Dotyczy: postępowania prowadzonego w trybie podstawowym pn.: **Budowa pełnowymiarowej hali sportowej wraz z kompleksem strzelnic i wielofunkcyjnymi salami sportowymi przy Szkole Podstawowej nr 2 w Kartuzach.**

WYJAŚNIENIA I MODYFIKACJA NR 2 Z DNIA 25.01.2023 r. DO TREŚCI SPECYFIKACJI WARUNKÓW ZAMÓWIENIA

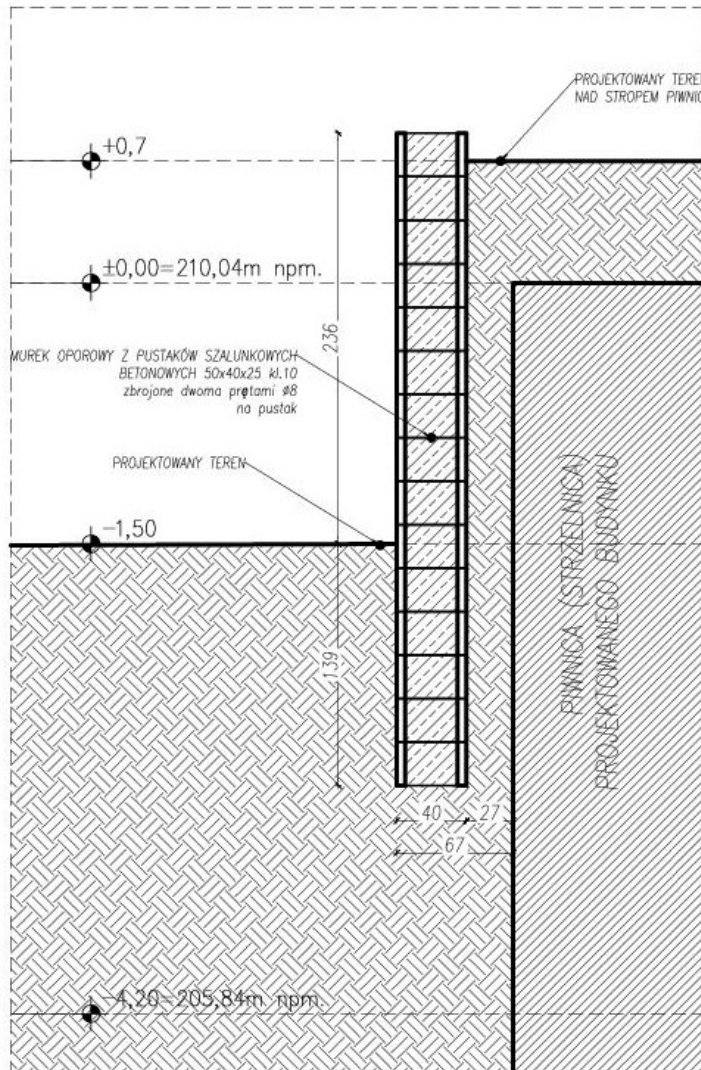
Nad częścią piwnicy zostały zaprojektowane stropy prefabrykowane TT 700/200, proszę o podanie klasy ekspozycji, klasy ognioodporności i opisu technicznego z obciążeniami – tu, żeby precyzyjnie zinterpretować współczynniki.

Nadbeton 50mm wydaje się nam za mały – przy 17m rozpiętości strzałka odwrotna będzie pewnie 3-4 cm. Sugerujemy 10-12cm. Czy w polu o rozpiętości można wykonać wyższe płyty?

REI60. Wymagane obciążenia zewnętrzne płyt zostały opisane na rysunkach (UWAGA! Część stropów to stropy transferowe)

Dopuszcza się zmianę wielkości nadbetonu oraz wykonanie płyt o innej wysokości. Zgodnie z uwagą na rysunku KH-01, należy opracować projekt warsztatowy płyt spełniających założenia projektu budowlanego i wykonawczego.

Poniżej udostępniono schemat muru oporowego z pustaków konstrukcyjnych np. typu Technobeton.

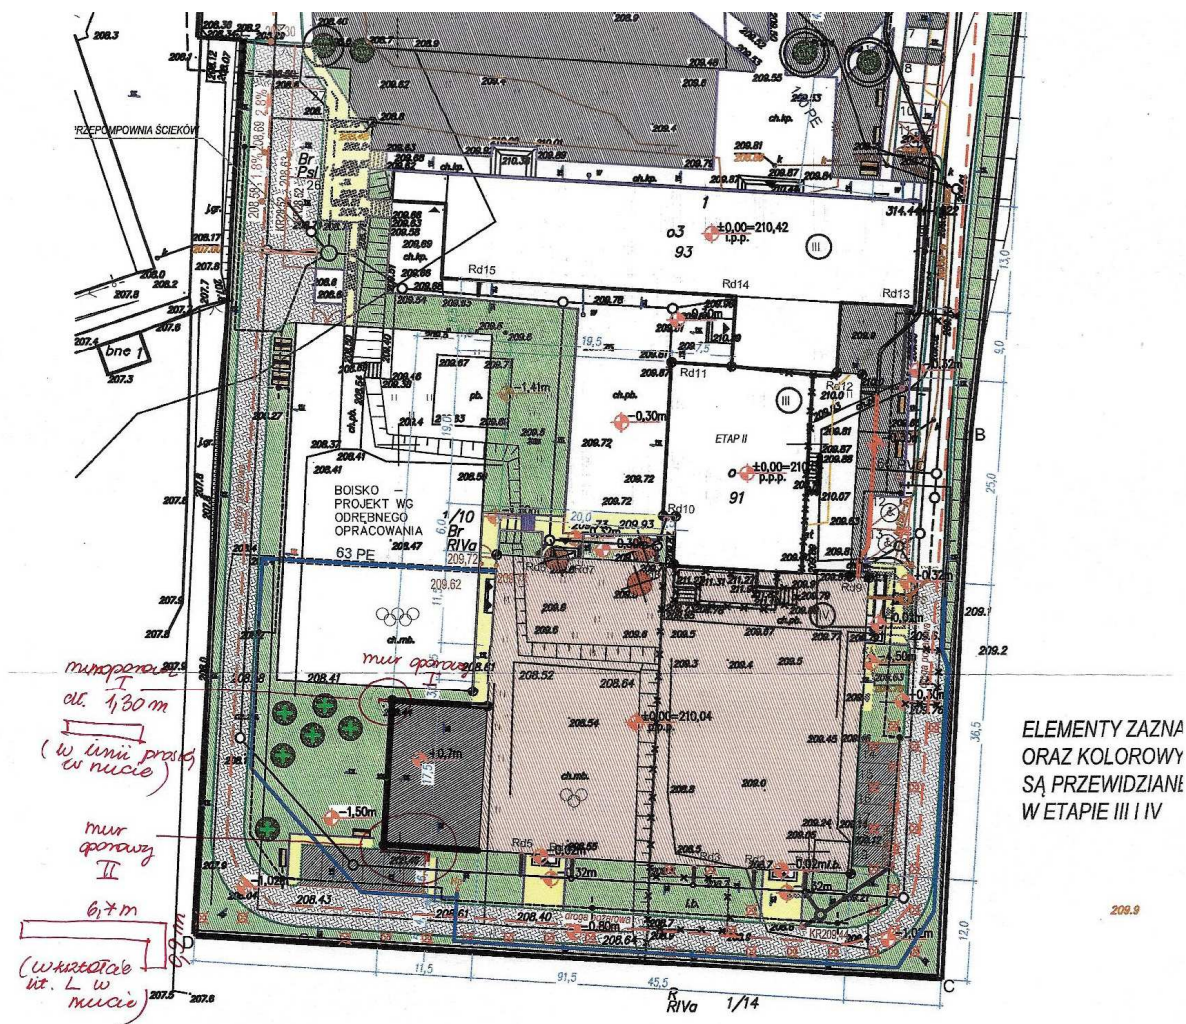
Proszę o załączenie projektu wykonawczego murów oporowych oraz wskazanie ich umiejscowienia na PZT.

Pustaki konstrukcyjne układa się na zaprawie murarskiej. Przed przystąpieniem do murowania, pierwszą warstwę zaleca się ułożyć na suchu w celu właściwego rozplanowania pustaków, które mogą wymagać ewentualnego przycięcia. Pierwszą warstwę pustaków murować na podkładzie z chudego betonu. Murowanie należy rozpocząć od narożników, które wyznaczają krawędzie ściany. Podczas murowania należy kontrolować poziom poszczególnych warstw, wyrównanie ściany i właściwe wypełnienie spoin. Grubość spoin pionowych i poziomych powinna mieścić się w granicach od 8 mm do 15 mm. W celu wypoziomowania pierwszej warstwy i zniwelowania nierówności podłoża, dopuszcza się wykonanie pierwszej warstwy zaprawy o nieco większej grubości (do 20 mm). Spoiny pionowe, w kolejnych warstwach powinny mijać się o połowę długości pustaka. Zapewni to pokrywanie się kanałów w pionie. System pustaków konstrukcyjnych Technobeton posiada w swojej ofercie również pustaki połówkowe, które ograniczają ilość przycinanych pustaków a jednocześnie ułatwiają wykonywanie otworów drzwiowych lub okiennych. Stosuje się je w co drugiej warstwie. Kanały pionowe umożliwiają wprowadzanie zbrojenia i wypełnienie ich betonem co wzmacnia i usztywnia konstrukcję ściany tworząc rdzenie żelbetowe. Naroża ścian należy betonować wprowadzając co najmniej jeden pręt 10.

Najniższa klasa zaprawy stosowana do murowania ścian z pustaków betonowych to min M-5. Proporcje objętościowe poszczególnych składników wg PN-B-10104 przedstawiają się następująco:
